## Pytania do postępowania nr ZP/15/2024

### Pytania nr 5

#### Budowa budynku mieszkalnego wielolokalowego przy ul. Krzyska w Tarnowie

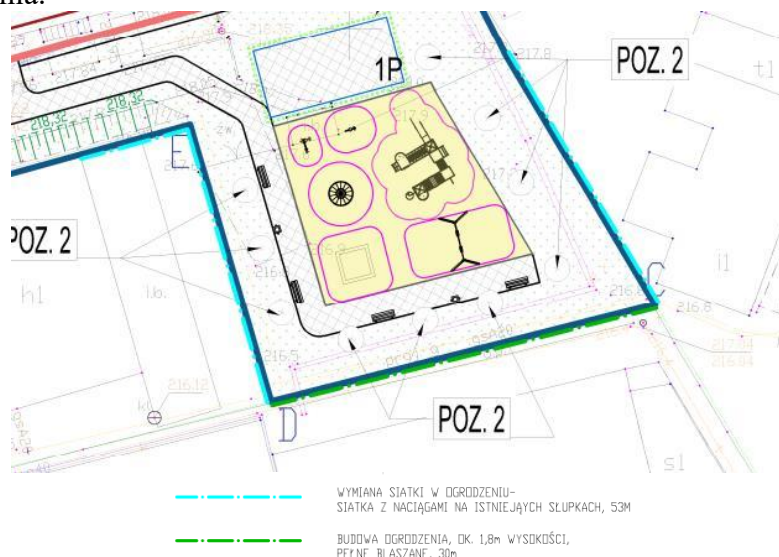
**Pytanie 3:** Brak w przedmiarze wymiany siatki na istniejących słupkach ogrodzenia zgodnie z PZT- 7 w ilości 53m zaznaczone na kolor niebieski – proszę o informacje czy wchodzi to w zakres zamówienia.

**Pytanie 4:** Brak w przedmiarach ogrodzenia wys. 1,8m pełnego wykonanego z blachy – 30 m zaznaczonego na PZT- 7 kolorem zielonym- proszę o informacje czy wchodzi w zakres zamówienia.

**Odpowiedź 3:** Zamawiający potwierdza, iż wymiana siatki wchodzi w zakres zamówienia. Należy wycenić zgodnie z dokumentacją projektową.

**Odpowiedź 4:** Zamawiający potwierdza, że wykonanie ogrodzenia wys. 1,8m pełnego wykonanego z blachy – 30 m zaznaczonego na PZT- 7 kolorem zielonym, wchodzi w zakres zamówienia. Należy wycenić zgodnie z dokumentacją projektową.

Przykładowy rysunek:

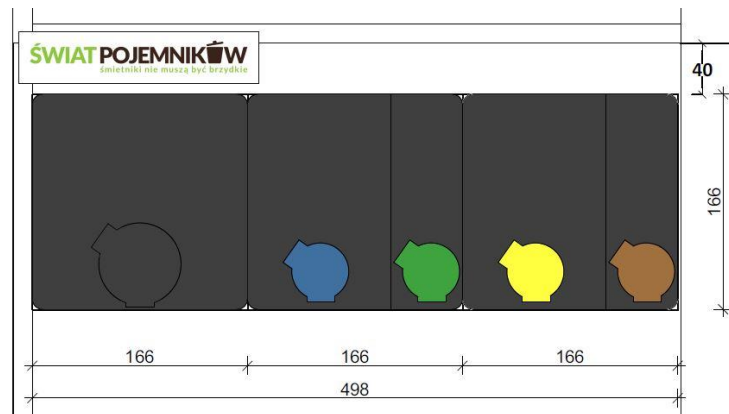
**Pytanie 9:** Proszę o załączenie specyfikacji na pojemniki na śmieci półpodziemne – brak jakichkolwiek informacji na temat oczekiwanych pojemników, pojemności, frakcji odpadów, ich wyposażenia, dekoracji zewnętrznej itd.

**Odpowiedź 9:** Pojemniki znajdują się na rysunku zagospodarowania terenu, przy środkowym wjeździe na posesję. Pojemniki półpodziemne jako betonowe kontenery wymiary ok. 1,6x1,6m (trzy pojemniki wg przykładowego rysunku), do których są włożone odpowiednie wkłady. Dla odpadów zmieszanych, papieru oraz plastiku są to wkłady workowe, polipropylenowe, dwuwarstwowe. Wkład na szkło jest dodatkowo wzmocniony warstwą PVC dla zabezpieczenia przed przecięciami, natomiast dla frakcji BIO wkład twardy, polietylenowy z miską na odcieki. Przewiduje się następujące wielkości dla poszczególnych frakcji:

- (5000l – odpady zmieszane) – 1 zbiornik
- (3.500l – papier/ 1.500l – szkło) – 1 zbiornik
- (3.500l – plastik/ 1500l – BIO) – 1 zbiornik

Przy wycenie należy uwzględnić tablice z oznaczeniem frakcji, montowane bezpośrednio na zbiornikach, oraz tablicę z zasadami segregacji, umieszczoną na słupku stalowym ocynkowanym.
